**ROTAX****SERVICE INFORMATION**

7 UL 91 - D

Schaltplan für Motortype ROTAX 447 UL SCDI und 508 UL SCDI in Verbindung mit elektronischem Drehzahlmesser

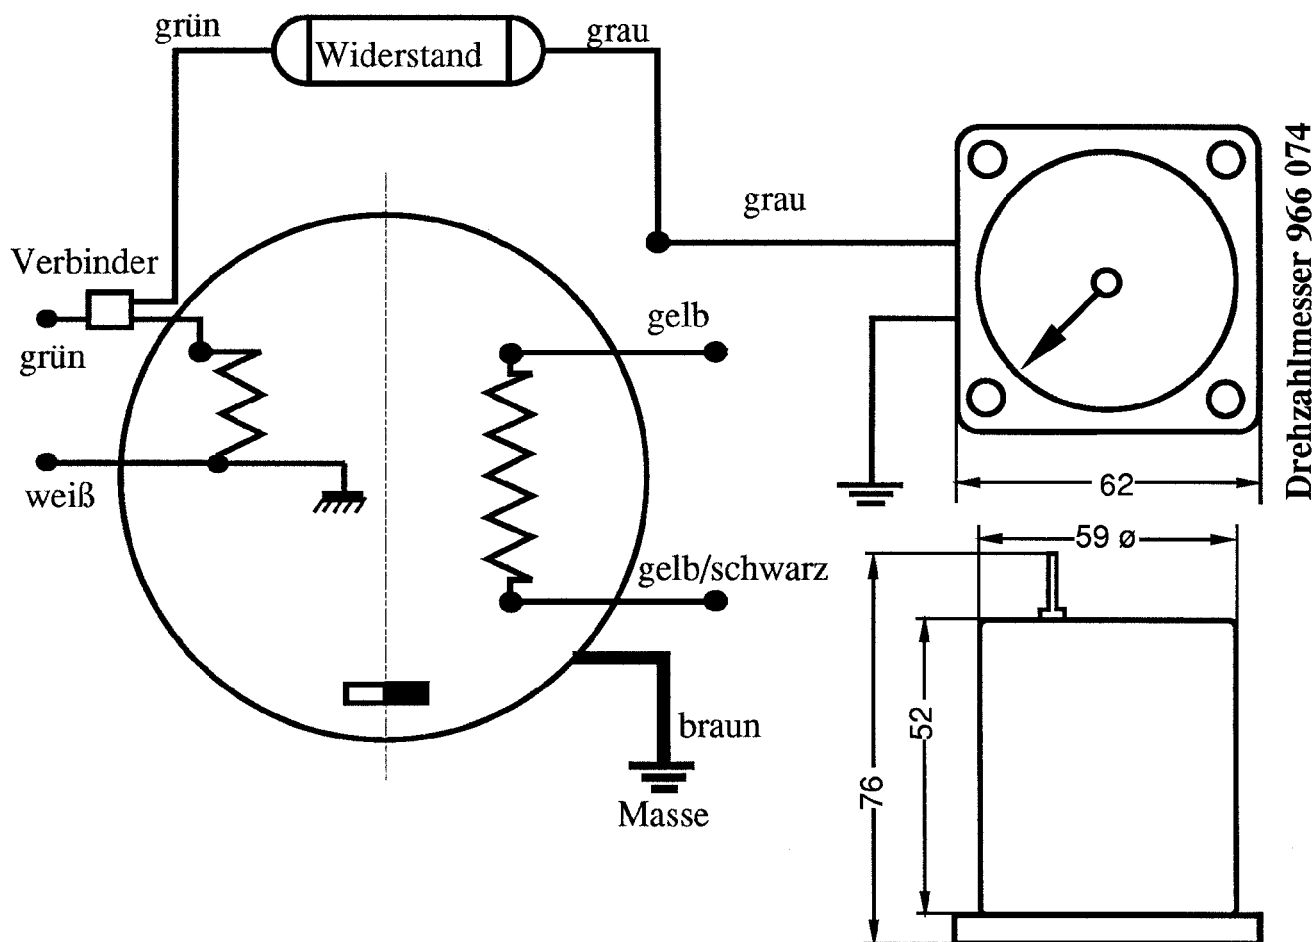
Allgemeines: Bei Verwendung des elektronischen Drehzahlmessers 966 074 ist das Vorschalten eines 10 kOhm / 9 Watt - Widerstandes erforderlich. Dieser wird gemäß nachstehendem Schaltplan montiert.

Für die Verwendung des Drehzahlmessers 966 074 ist ein **Drehzählerwiderstandssatz** (Teile-Nr.: **881 450**) erhältlich. Dieser besteht aus:
